VYSVĚTLENÍ ZADÁVACÍ DOKUMENTACE č. 6

Název veřejné zakázky:	Rekonstrukce veřejného osvětlení města Uherský Brod – výměna svítidel
Ev. číslo veřejné zakázky:	Z2023-038219
Předmět veřejné zakázky:	<input type="checkbox"/> stavební práce <input checked="" type="checkbox"/> dodávky <input type="checkbox"/> služby
Druh zadávacího řízení:	otevřené nadlimitní řízení dle § 56 zákona č. 134/2016 Sb., o zadávání veřejných zakázek
Profil zadavatele:	https://profily.proebiz.com/profile/00291463
Elektronický nástroj:	https://josephine.proebiz.com/

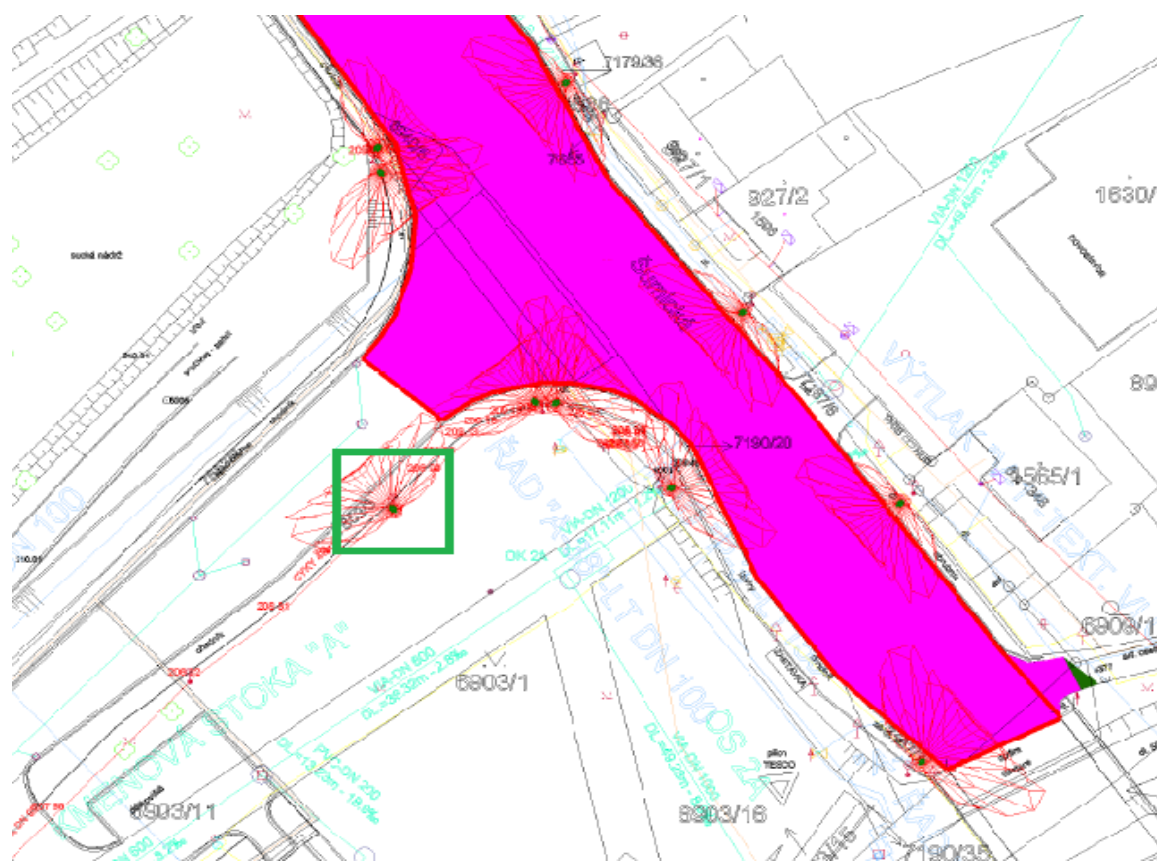
Dále se u tohoto výpočtu vyskytuje svítidlo, které zřejmě není uvedeno v pasportu. Jedná se o toto svítidlo:

Nachází se vedle SB „1054a“ a „1054b“. V mapě pasportu je sice uvedena značka svítidla, ale není zde přiřazeno číslo SB. Máme toto svítidlo zařadit do pasportu a nabídky nebo vyřadit ze světelně technického výpočtu?

Svítidlo SB 1039 je uvedeno ve výpočtu 17-1 a musí být dodáno dle jeho specifikace. Toto svítidlo je hraniční svítidlo i ve výpočtu č.30, takže zde bude uvedeno. Svítidlo, které se nachází vedle 1054a a 1054b není předmětem této PD.
